福島第一原子力発電所 特定原子力施設に係る実施計画変更比較表（第Ⅱ章 2.11 使用済燃料プールからの燃料取り出し設備）

福島第一原子力発電所 特定原子力施設に係る実施計画変更比較表（第Ⅱ章 2.11 使用済燃料プールからの燃料取り出し設備）

福島第一原子力発電所 特定原子力施設に係る実施計画変更比較表（第Ⅱ章 2.11 添付4-2 燃料取り出し用カバーの構造強度及び耐震性に関する説明書）

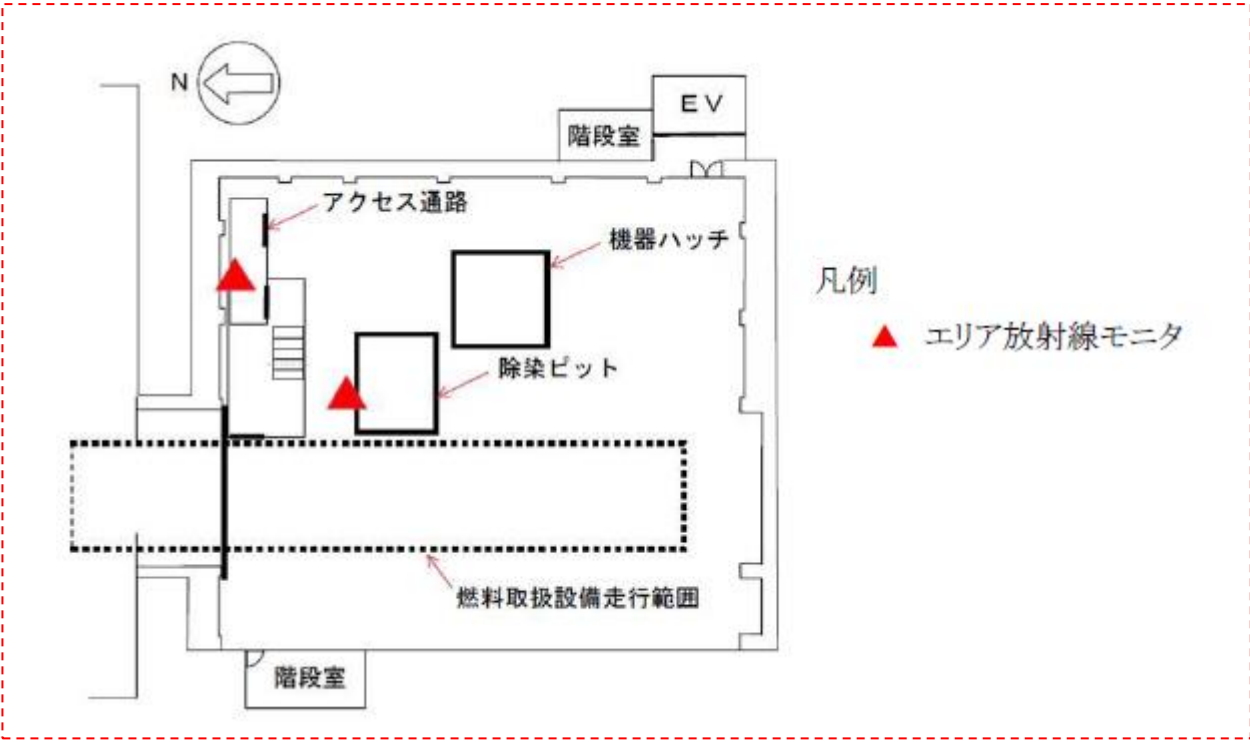
変更前	変更後	変更理由
<p>(現行記載なし)</p> <p>4. 別添 別添-1 4号機使用済燃料貯蔵プールエリア放射線モニタに係る確認事項 別添-2 3号機使用済燃料貯蔵プールエリア放射線モニタに係る確認事項 (現行では2件のみ)</p>	<p>4.3 2号機燃料取り出し用構台内作業エリア放射線モニタの配置 燃料取り出し用構台内作業エリアの2箇所に設置する(図4.3-1参照)。 検出器のボトムが床から1300±100mmとなるよう床から自立させて設置する。</p> <div data-bbox="1308 472 2487 1171" data-label="Diagram"> </div> <p>図4.3-1 2号機燃料取り出し用構台内のエリア放射線モニタ配置図</p> <p>5 別添 別添-1 4号機使用済燃料貯蔵プールエリア放射線モニタに係る確認事項 別添-2 3号機使用済燃料貯蔵プールエリア放射線モニタに係る確認事項 <u>別添-3 2号機燃料取り出し用構台内エリア放射線モニタに係る確認事項</u></p>	<p>2号機燃料取り出し用構台設置に伴い追記</p> <p>章番号見直し</p> <p>2号機燃料取り出し用構台設置に伴い追記</p>

図4-2 原子炉建屋オペレーティングフロア及び燃料取り出し用構台換気設備 概略構成図

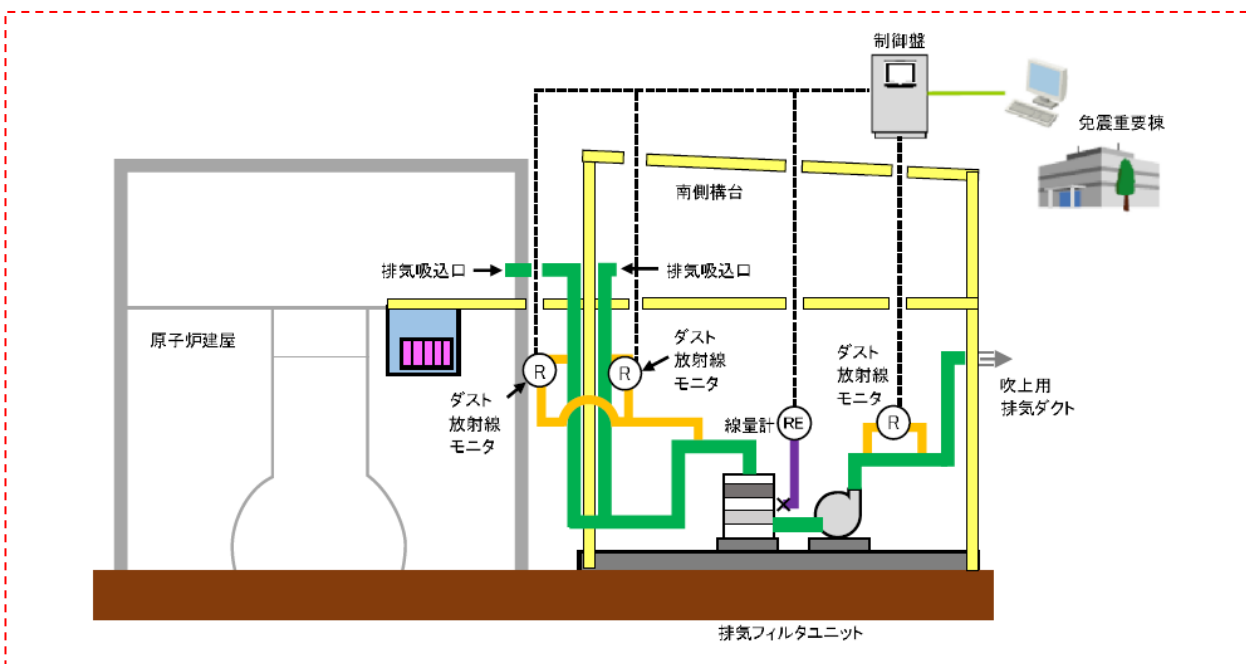
2号機燃料取り出し用構台設置に伴い追記

図4-3 原子炉建屋オペレーティングフロア及び燃料取り出し用構台換気設備配置図

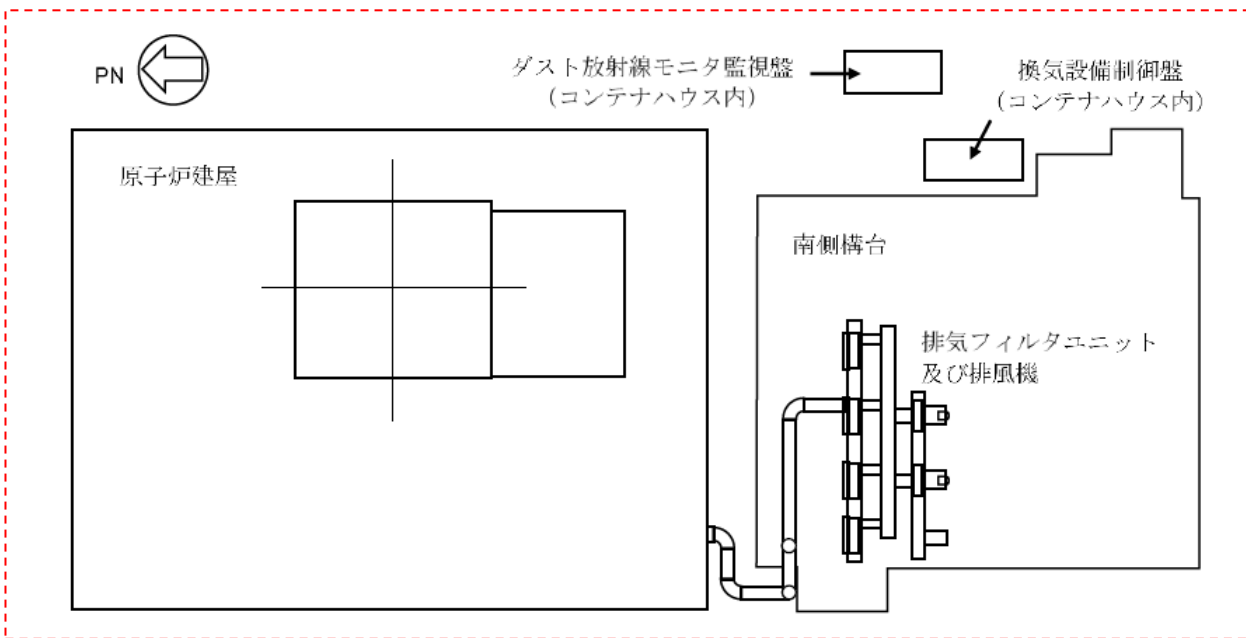
2号機燃料取り出し用構台設置に伴い追記

図 4-4 原子炉建屋オペレーティングフロア及び燃料取り出し用構台換気設備系統図

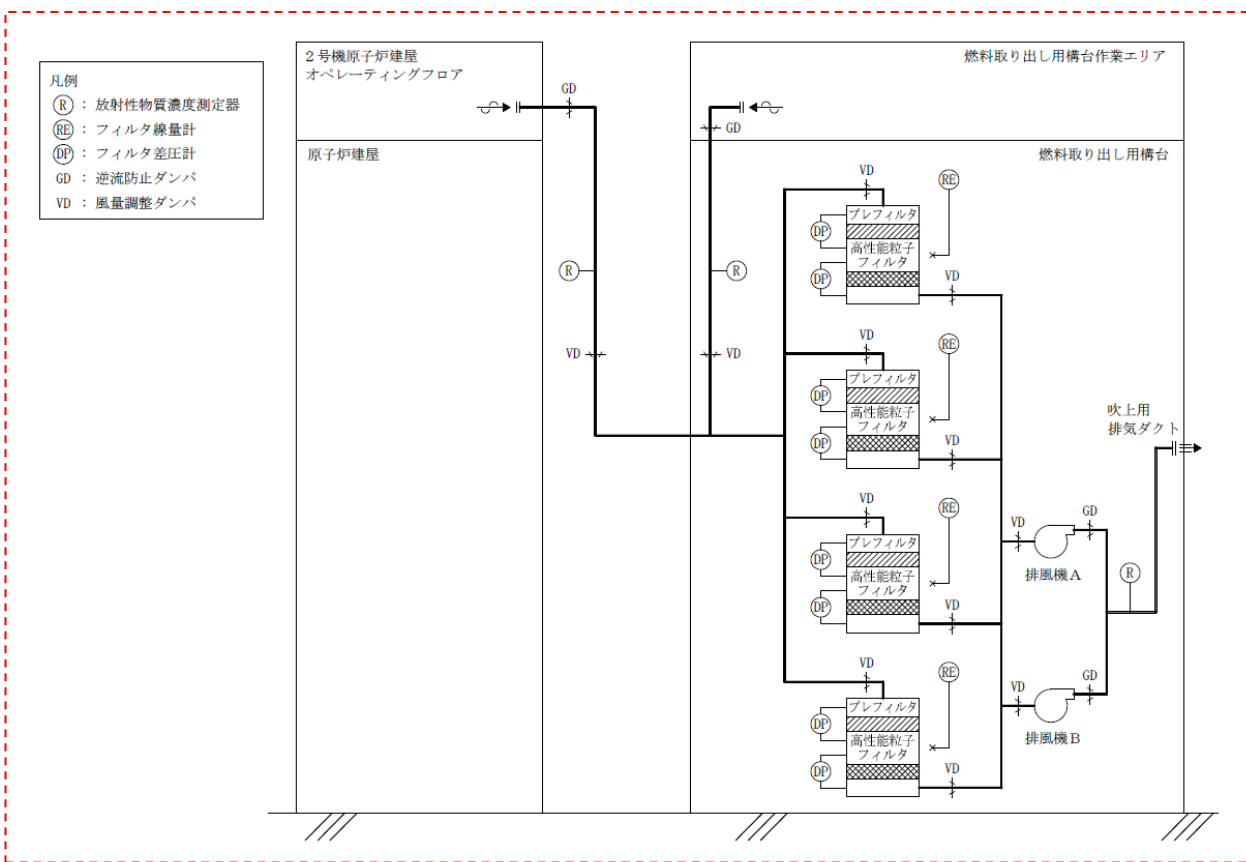
2号機燃料取り出し用構台設置に伴い追記

図-1 原子炉建屋オペレーティングフロア及び燃料取り出し用構台換気設備系統図 (添付3-1 図4-4再掲)

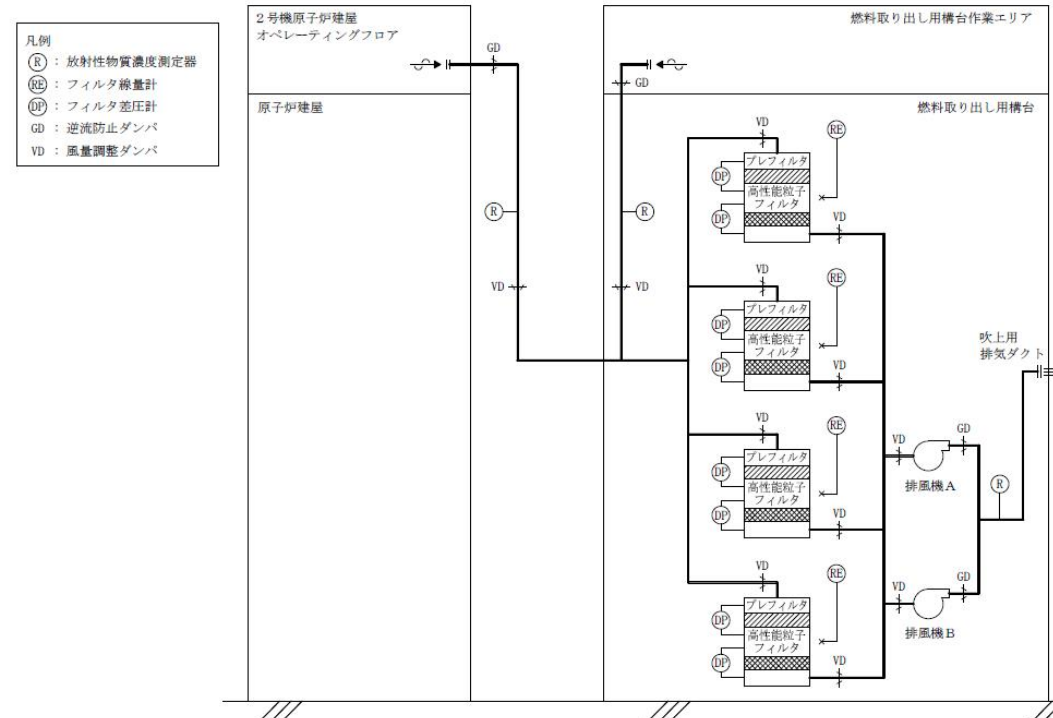
2号機燃料取り出し用構台設置に伴い追記

図-2 排風機 外形図

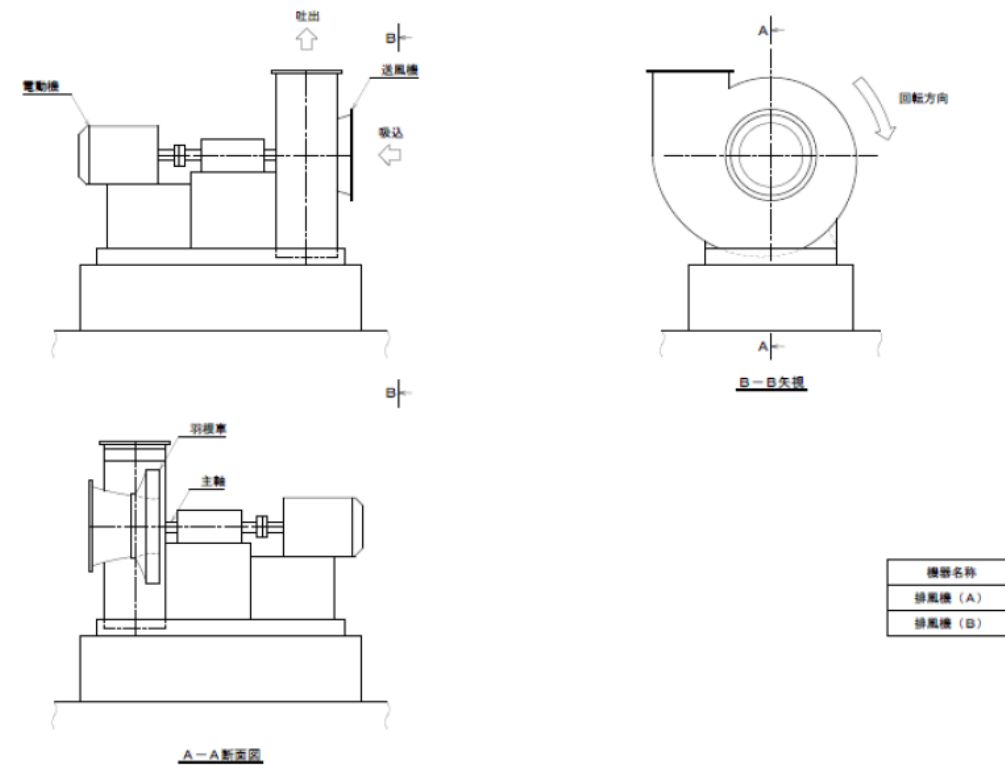
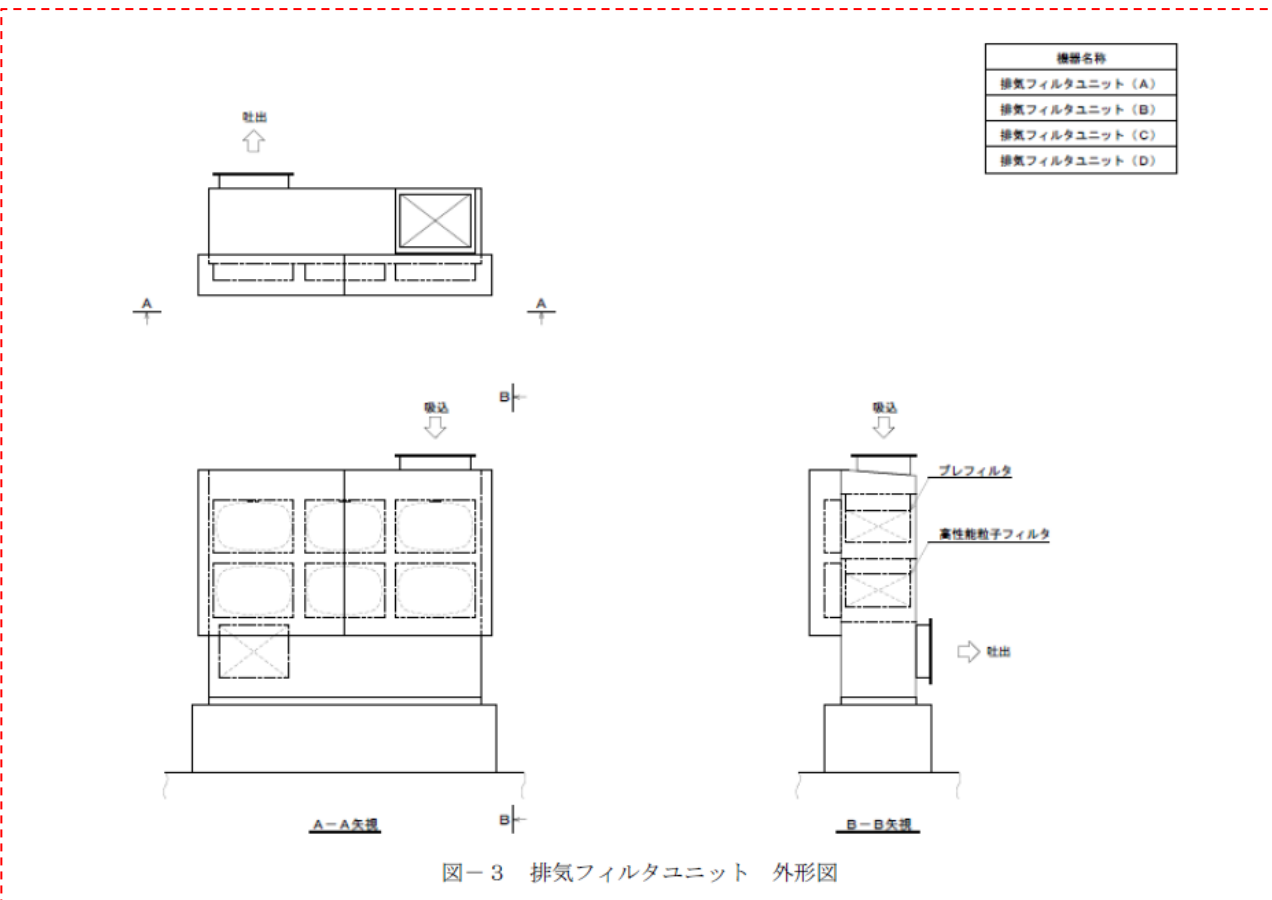
2号機燃料取り出し用構台設置に伴い追記

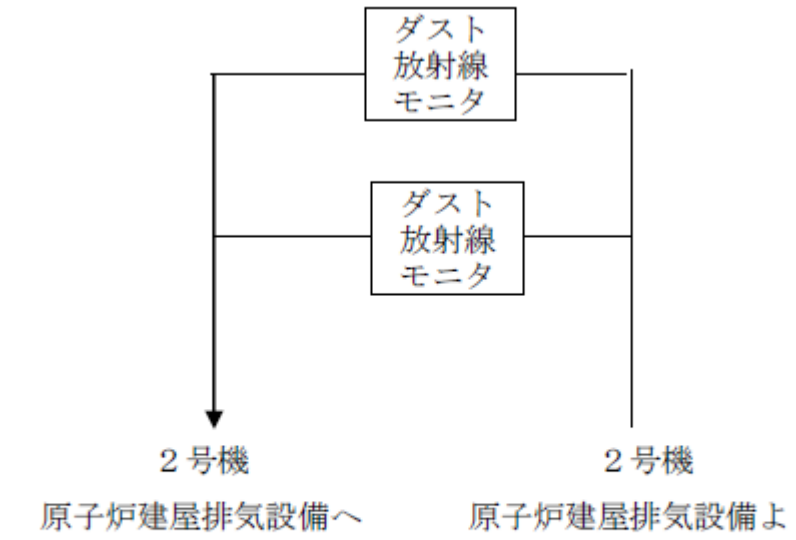
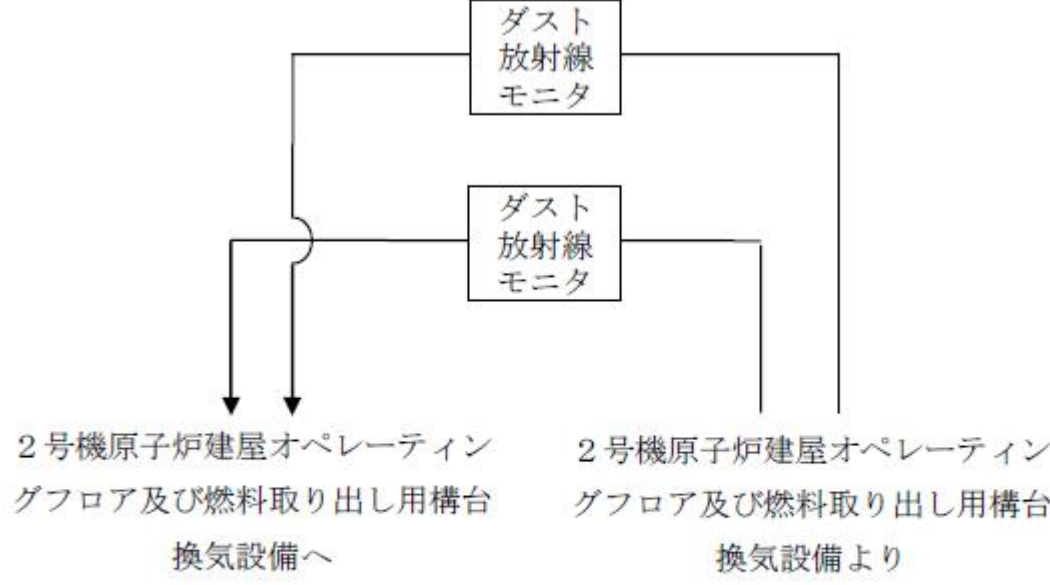
変更前	変更後	変更理由
<p style="text-align: right;">添付資料-1</p> <p style="text-align: center;">ダスト放射線モニタ系統概略図</p> <p>(中略)</p> <div style="border: 1px dashed red; padding: 10px; margin: 10px auto; width: 80%;">  <p style="text-align: center;">図2.15-3 2号機 ダスト放射線モニタ検出器 系統概略図 (原子炉建屋排気設備出口)</p> </div>	<p style="text-align: right;">添付資料-1</p> <p style="text-align: center;">ダスト放射線モニタ系統概略図</p> <p>(中略)</p> <div style="border: 1px dashed red; padding: 10px; margin: 10px auto; width: 80%;">  <p style="text-align: center;">図2.15-3 2号機 ダスト放射線モニタ検出器 系統概略図 (原子炉建屋オペレーティングフロア及び燃料取り出し用構台換気設備出口)</p> </div>	<p>2号機燃料取り出し用構台設置に伴い変更</p>

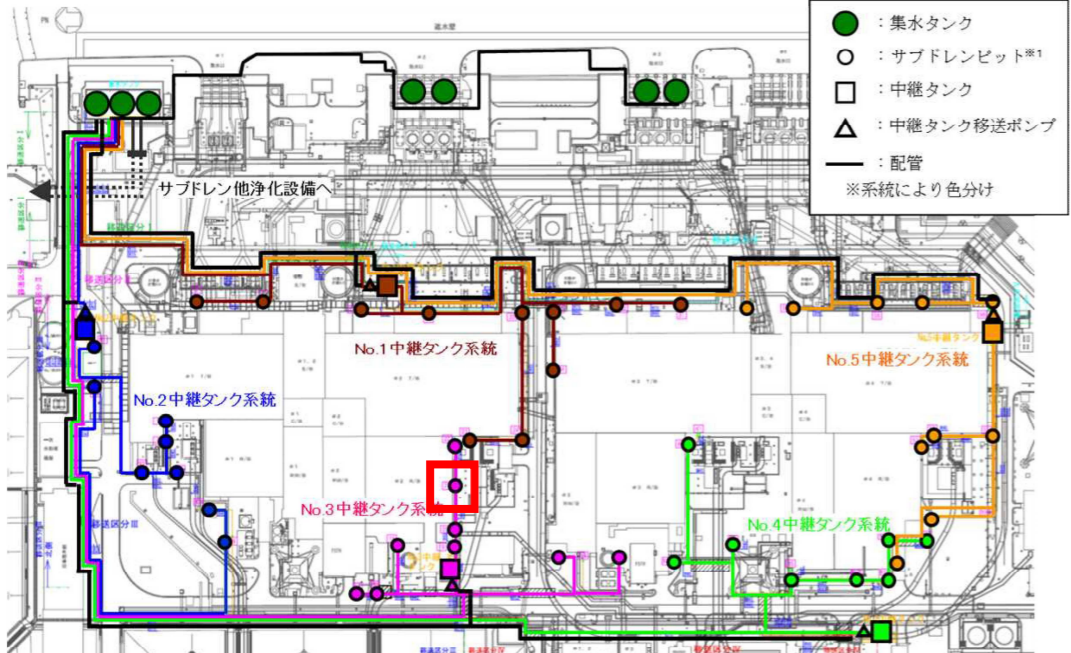
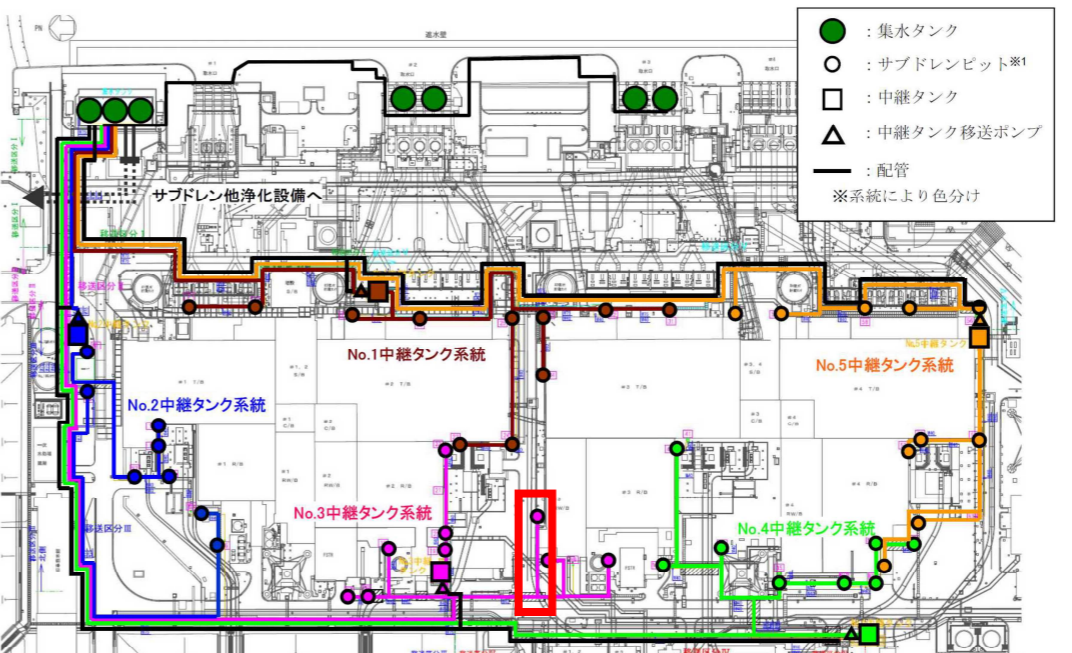
変更前	変更後	変更理由
<p style="text-align: right;">添付資料-1</p>  <p>※1 揚水ポンプおよび水位計は、サブドレンピット内部に設置されている。（揚水ポンプ：各ピットに1台ずつ、計4台、水位計：各ピットに2台ずつ、計9台）</p> <p style="text-align: center;">図-2 サブドレン集水設備系統図（1～4号機）</p>	<p style="text-align: right;">添付資料-1</p>  <p>※1 揚水ポンプおよび水位計は、サブドレンピット内部に設置されている。（揚水ポンプ：各ピットに1台ずつ、計4台、水位計：各ピットに2台ずつ、計9台）</p> <p style="text-align: center;">図-2 サブドレン集水設備系統図（1～4号機）</p>	<p>サブドレンピット No. 21 移設に伴う図の修正</p>
